Gutachten zur Beurteilung der Auswirkungen der Gasentwicklung im Tiefenlager

Expertenbericht

im Rahmen der Beurteilung des Vorschlags geologische Standortgebiete für das SMA- und das HAA-Lager, Etappe 1, Sachplan geologische Tiefenlager

Emch+Berger AG

Fig. 5.2-8: Evolution of gas pressure in the SF emplacement tunnel taking gas diffusion and capillary leakage by 2-phase flow into account (steel corrosion rate $1 \mu\text{m a}^{-1}$)

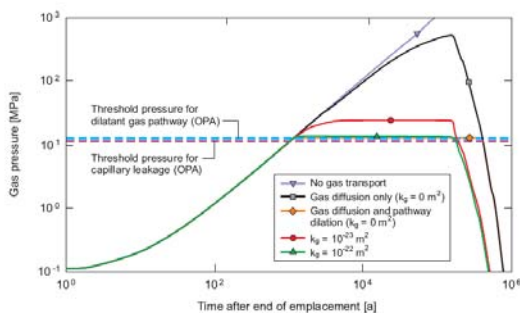
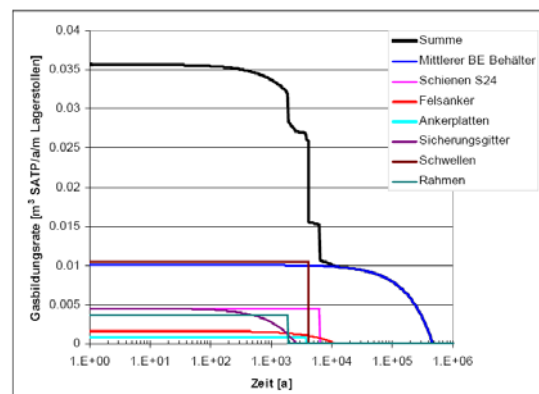
Wenn man gemäss NAB 09-29 die Gasproduktionsrate pro Tunnelmeter heranzieht (siehe unten rechts), fällt auf, dass die totale Gasproduktionsrate in den ersten 10000 Jahren rund dreimal so gross ist, wie die der Lagerbehälter.

- Welche Folgen hat dies für den Druckaufbau?
- Bei welchem Druck stellt sich bei einem deutlich erhöhten Gasvolumen das neue Gleichgewicht zw. Gasproduktion und Gasabtransport ein?
- Kommt es durch das grössere Gasvolumen zur Bildung von Makrorissen?

Im NTB 04-06 werden in Kapitel 3 die Ergebnisse von thermo-hydraulischen Modellierungen zur Entwicklung des HLW/SF Nahfelds diskutiert (basierend auf Poppei et al. 2002). Die Modellierungen berücksichtigen explizit das Phänomen der Aufsättigung der verfüllten Lagerstollen, den Einfluss der Wärmeentwicklung und die Gasgeneration durch Korrosion der Lagerbehälter (vgl. Fig. 3.4-2 in NTB 04-06). In Kapitel 5 des NTB 04-06 wird ein vereinfachtes Gastransportmodell verwendet, in dem thermo-hydraulische Kopplungen nicht berücksichtigt werden. Darüber hinaus wird im vereinfachten Modell vorausgesetzt, dass (i) Bentonit und Wirtgestein von Anfang an voll gesättigt sind und (ii) kein Gastransport entlang der verfüllten Stollen erfolgt.

- c) Pathway dilation wurde nur für den extremen Rechenfall (RGH5K) mit sehr geringer Wirtgesteinsdurchlässigkeit (vertikale Permeabilität $2 \cdot 10^{-21} \text{ m}^2$), hohem Gaseintrittsdruck (21 MPa) und einer konservativen Gasgenerationsrate erreicht; die Bildung eines Gasfracs kann ausgeschlossen werden.

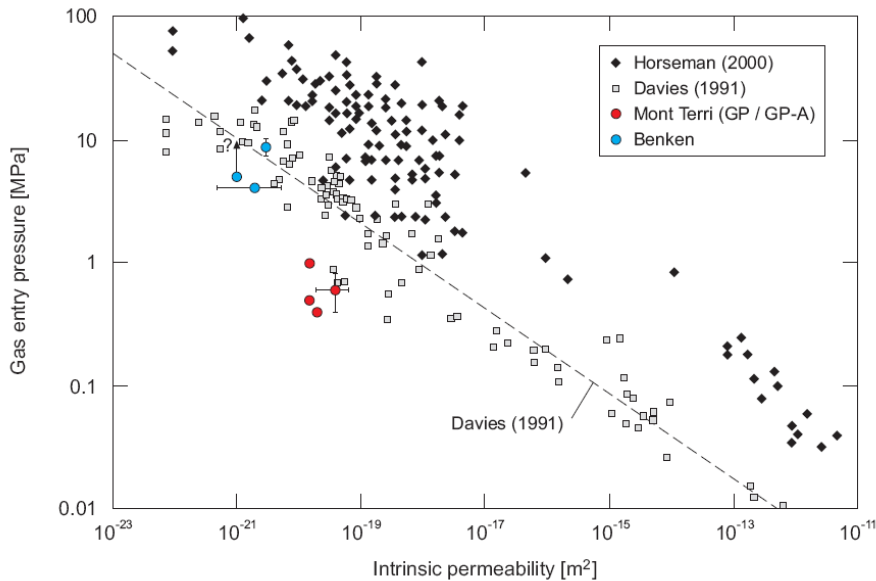
In NTB 04-06 (Seite 43) werden die Davies Gleichung (3.3-2) und die daraus abgeleiteten Gaseintrittsdrücke diskutiert. Die durch Horseman und Davies gesammelten Daten werden in Fig.3.3-2 dargestellt: „Figure 3.3-2 shows data compilations from Horseman (2000) and Davies (1991) – the results from Mont Terri and Benken are added. The gas entry pressures from Benken fit reasonably well to the Davies relationship, whereas the Opalinus Clay at Mont Terri is characterised by entry pressures which are significantly below the Davies relationship. This deviation may be explained by the superposition of another process: the much lower effective stress at Mont Terri due the low overburden, which gives rise to pathway dilation even for low gas pressure (transition from classical two-phase flow to pathway dilation at low effective stress).”

Mit welchen Gaseintrittsdrücken (resp. Bandbreiten – siehe auch NTB 02-03, Seite 345-aufgrund des gegenwärtig noch unvollständigen Kenntnisstands) rechnet die Nagra in den jeweiligen Standortregionen?
